HAUTE-CORRÈZE
COMMUNAUTÉ

PLAN LOCAL D'URBANISME INTERCOMMUNAL

REVISION ALLEGEE N°16

NOTICE DE PRESENTATION

Extrait du règlement graphique du secteur de la Vergne AVANT et APRES révision

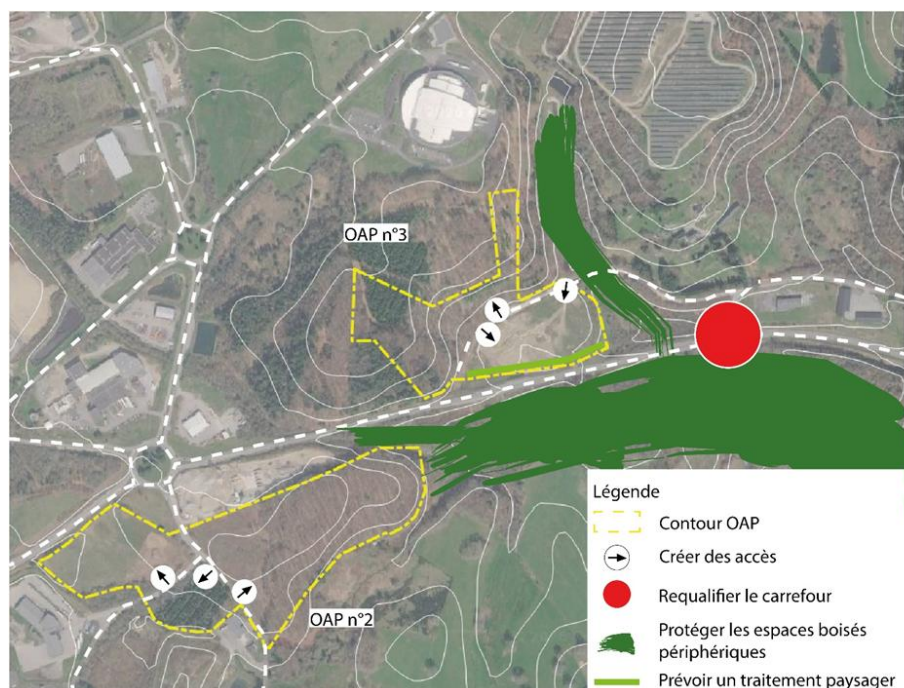
Le recul proposé est fixé à 35 mètres de l'axe de la RD 1089. Il est étendu aux zones constructibles riveraines des zones Ux2 ciblées, à savoir la zone AUx2 à la Vergne propriété du groupe Pierre Fabre, déjà implantée au nord de la zone et la zone Ue aux Vayres qui abrite le centre de secours.

Extrait du règlement graphique du secteur des Vayres AVANT et APRES révision

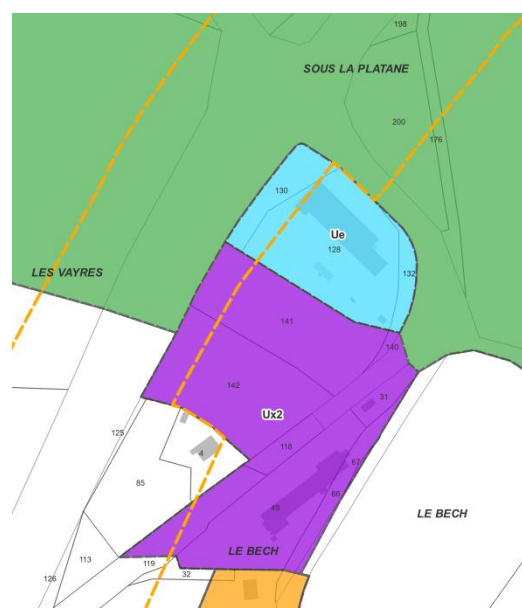
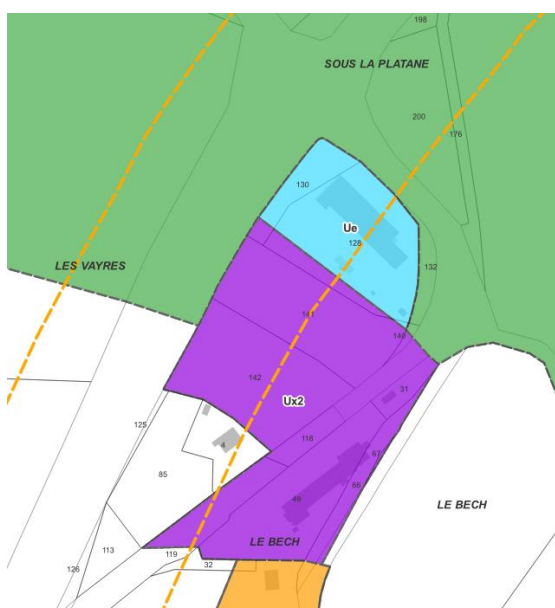
Il est complété au niveau du secteur des Vayres par la rectification de la délimitation des zones Ue et Ux2 afin que l'unité foncière appartenant au SDIS (parcelles ZP 128, 130 et 132) et l'unité foncière ZP 140-141-142 soient chacune dans leur zone de vocation.

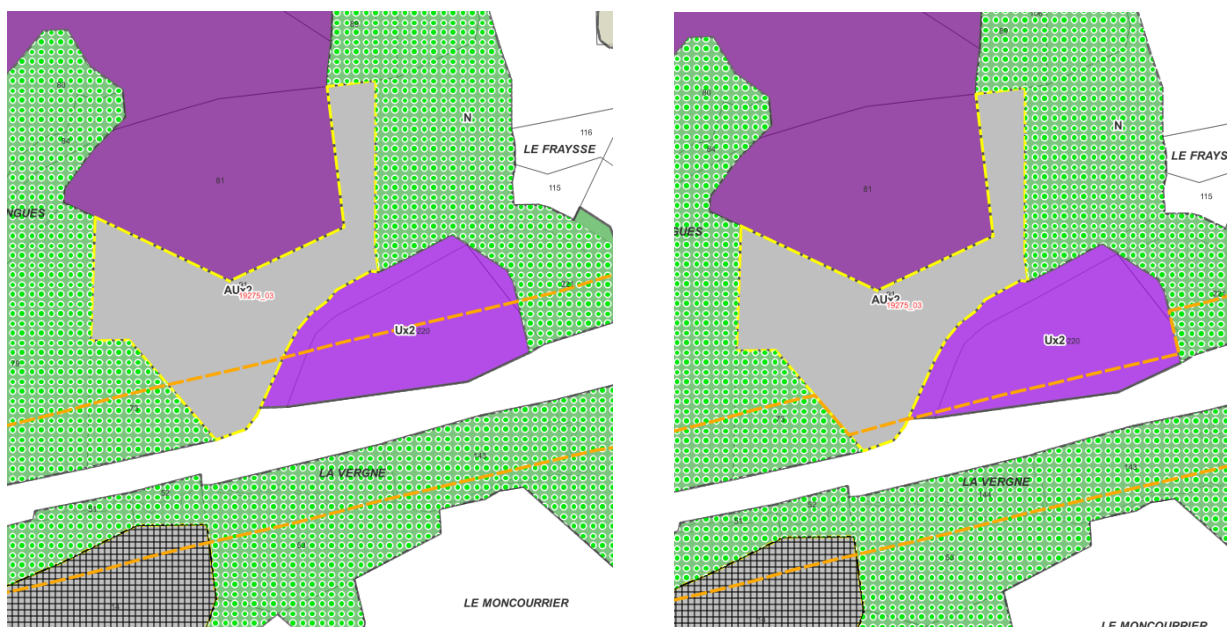
Seuls le règlement graphique et les OAP du PLUi évoluent. Il s'agit de :

- Modifier la règle d'implantation par rapport à la RD 1089 ;
- Clarifier la délimitation des zones Ux2 et Ue sur le secteur des Vayres étant donné que la délimitation de ces zones chevauche plusieurs parcelles ;
- Encadrer l'aménagement de la parcelle ZS 220.

La règle de recul depuis l'axe de la RD 1089 de 75 mètres initialement est réduite à 35 mètres de l'axe pour les deux zones constructibles identifiées (Ux2 et AUx2). Il s'agit ainsi d'harmoniser les règles d'implantation des futures constructions le long de cette voie de circulation. Cela maintiendra une bande inconstructible sur chaque parcelle allant de 10 à 20 mètres depuis la limite de propriété sur voie.

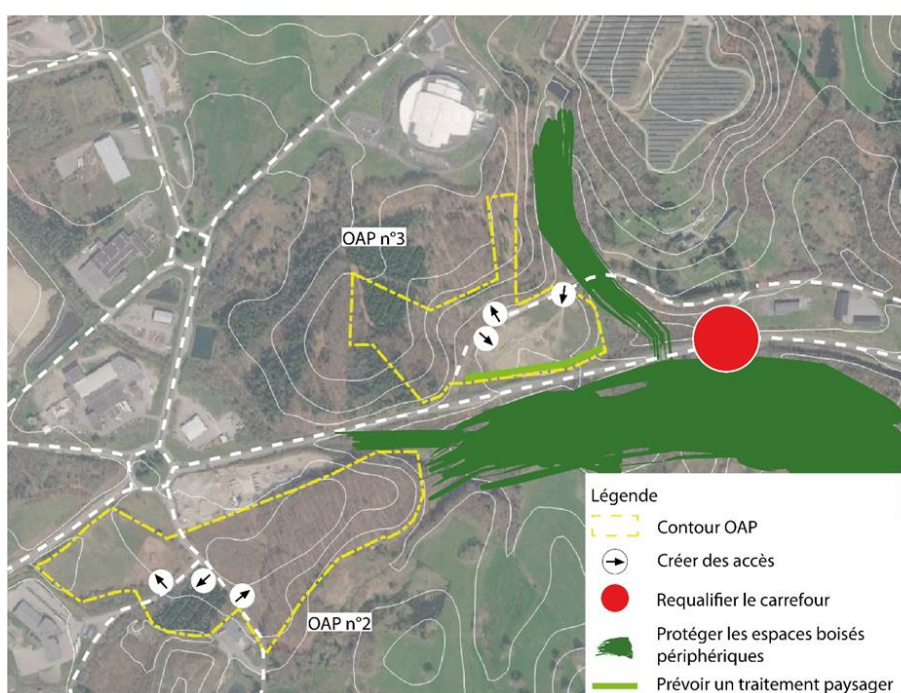
La règle de recul depuis l'axe de la RD 1089 de 75 mètres initialement est également réduite à 35 mètres de l'axe pour les deux zones constructibles identifiées (Ux2 et Ue). Il s'agit ainsi d'assurer une cohérence d'implantation entre le bâtiment principal du centre de secours et les futures constructions qui s'implanteront à proximité. Cela maintiendra une bande inconstructible d'une vingtaine de mètres sur chaque zone depuis la limite de propriété sur voie.

La délimitation des zones Ux2 et Ue est également revue afin que chaque unité foncière ait sa vocation propre. La zone Ue recouvre l'intégralité des parcelles ZP 128, 130 et 132, tandis que la zone Ux2 recouvre les parcelles ZP 140-141-142.
